# **SECURISATION DES PASSAGES A NIVEAU DANS LA VALLEE DE L'ARVE**

## **BILAN DE LA CONCERTATION**

**15 septembre au 17 octobre 2025**

Ce document a été réalisé sous l'autorité du Département de la Haute-Savoie  
Maîtrise d'œuvre : SETEC ALS, ARCADIS, INGEROP

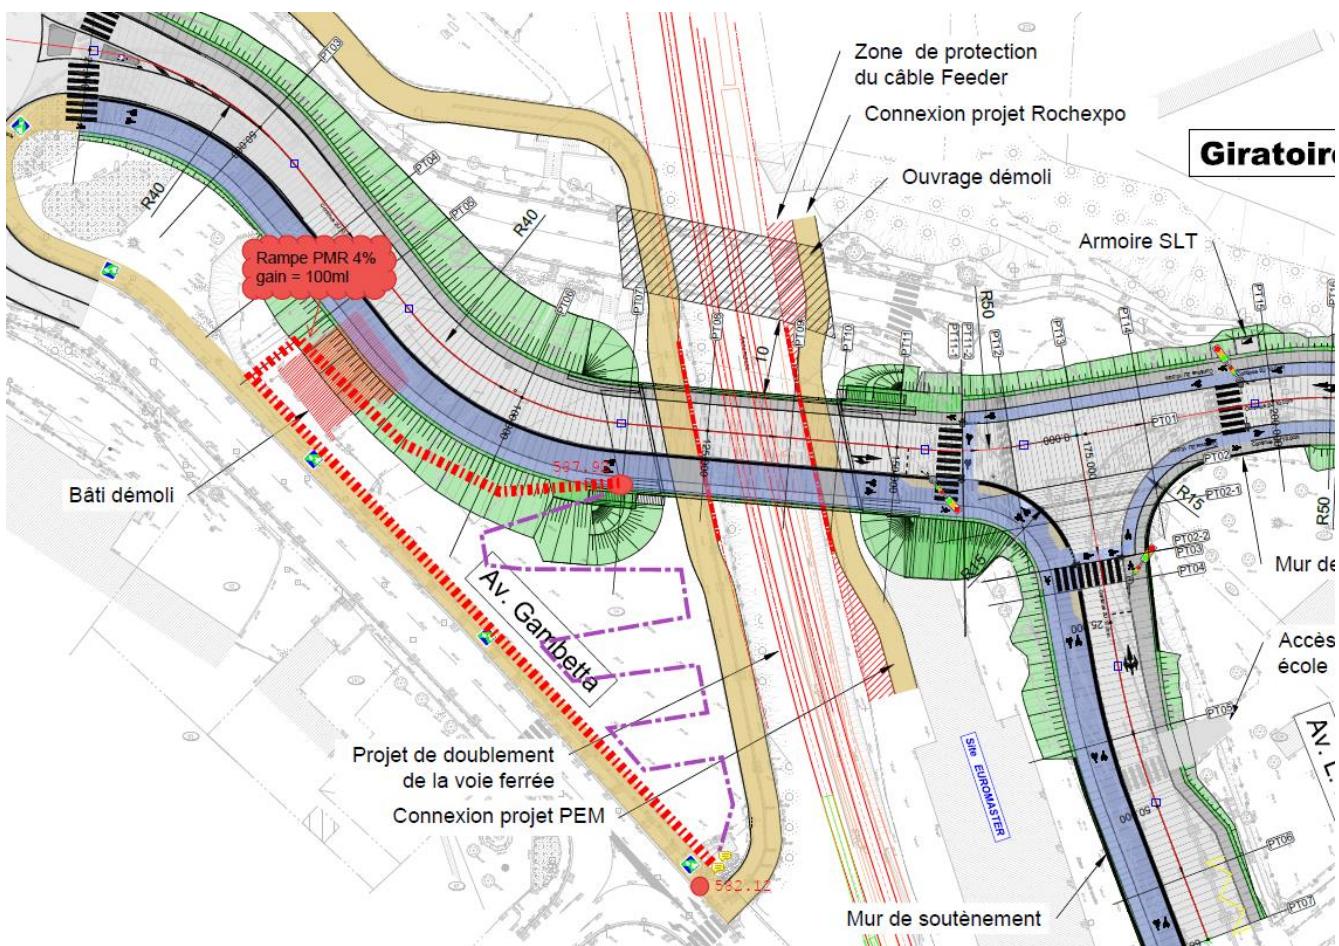
- Comment le projet garantit-il le maintien d'une liaison directe, sécurisée et accessible pour tous les usagers (piétons, cyclistes, personnes à mobilité réduite, parents avec poussettes, enfants, personnes âgées) entre les deux côtés de la voie ferrée, notamment en l'absence de passerelle ou de passage souterrain adapté en remplacement du passage à niveau ?

- Comment le projet répond-il aux obligations légales en matière d'accessibilité liées aux besoins spécifiques des habitants, notamment ceux des quartiers situés à l'ouest de la gare, des établissements scolaires, et des usagers quotidiens du Léman Express ?

- ◆ Le pont actuel ne dispose pas de trottoirs suffisamment larges ;
- ◆ Le passage à niveau présente des irrégularités (creux/bosses) susceptibles de bloquer un fauteuil roulant ou une poussette et les surfaces métalliques des rails peuvent s'avérer piégeuses les jours de pluie ou gel. Le cheminement piéton n'atteint pas les 1,40 m de largeur réglementaire et il n'est pas équipé de bande d'éveil à la vigilance ;
- ◆ Le passage inférieur de Vaulet ne dispose pas d'une rampe PMR sur l'accès sud, ce qui en limite fortement l'usage pour les personnes à mobilité réduite.

La situation actuelle ne garantit donc pas une traversée sécurisée et accessible des voies ferrées. C'est précisément l'un des fondements du projet de sécurisation des passages à niveau : remplacer un dispositif présentant des risques, source de nombreux conflits d'usage, par une solution fiable, continue et sécurisée.

Le passage à niveau est fréquenté chaque jour par un public important, notamment des lycéens et étudiants qui, pressés par leurs horaires, traversent souvent en dehors des cheminements sécurisés, parfois en groupe. Ces comportements entraînent régulièrement des situations à risque : blocage de véhicules sur les voies ferrées pendant plusieurs secondes, contre-sens, présence de piétons sur la chaussée, voire franchissement du passage alors même que le signal automatique est activé.

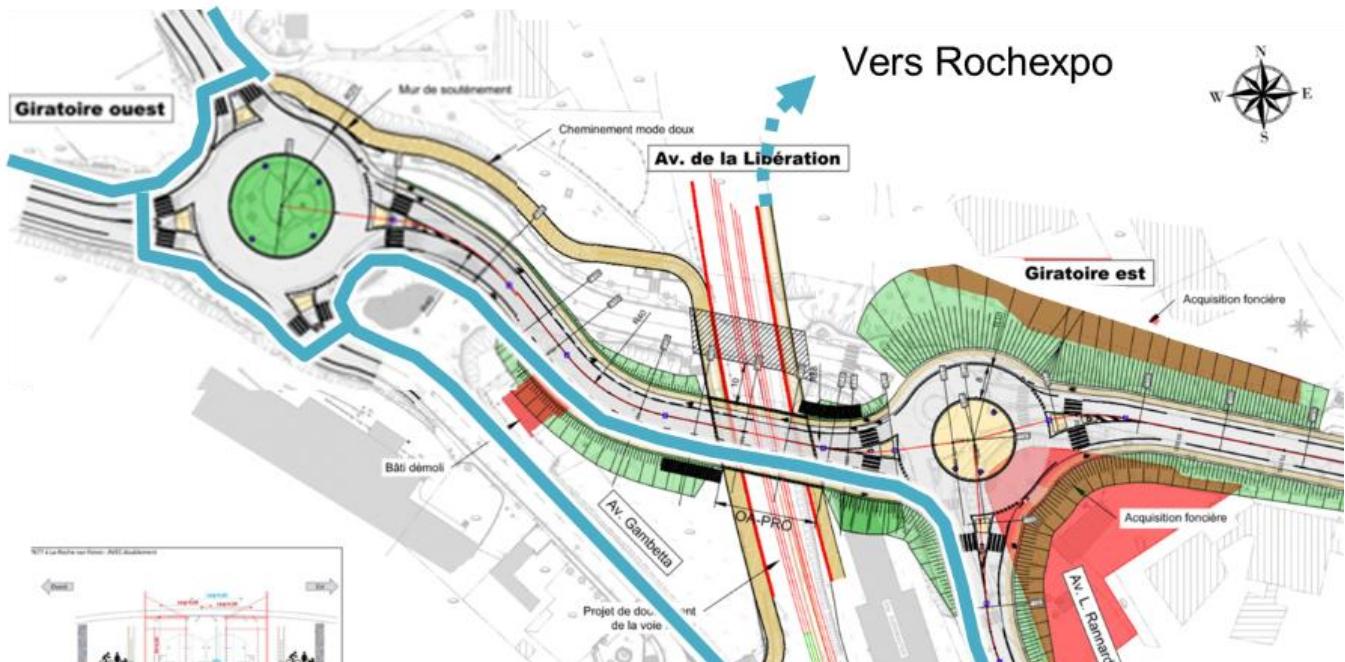
Le remplacement du rond-point existant entre l'avenue de la Libération et l'avenue Lucien Rannard par un feu tricolore est très critiqué : jugé inadapté à la configuration locale, il est perçu comme générateur de bouchons et de pollution. Beaucoup demandent le maintien ou l'agrandissement du rond-point actuel, et une réflexion sur la circulation à long terme :

- Pourquoi avoir choisi de remplacer le rond-point existant à l'angle de la rue Lucien Rannard et de l'avenue de la Libération par des feux tricolores, alors que la commune n'en dispose pas actuellement et que de nombreux retours d'expérience locaux soulignent l'efficacité du rond-point pour fluidifier le trafic et limiter les embouteillages ? Quelles études ou simulations justifient ce choix ?

- Comment le projet de suppression du passage à niveau et de réaménagement du carrefour à l'Est (remplacement du rond-point par des feux tricolores) garantit-il la fluidité du trafic, la sécurité de tous les usagers (automobilistes, piétons, cyclistes, riverains), la limitation des embouteillages et de la pollution, ainsi que la préservation du cadre de vie, alors que de nombreux retours d'expérience montrent que les feux tricolores peuvent générer des congestions et des nuisances accrues ?
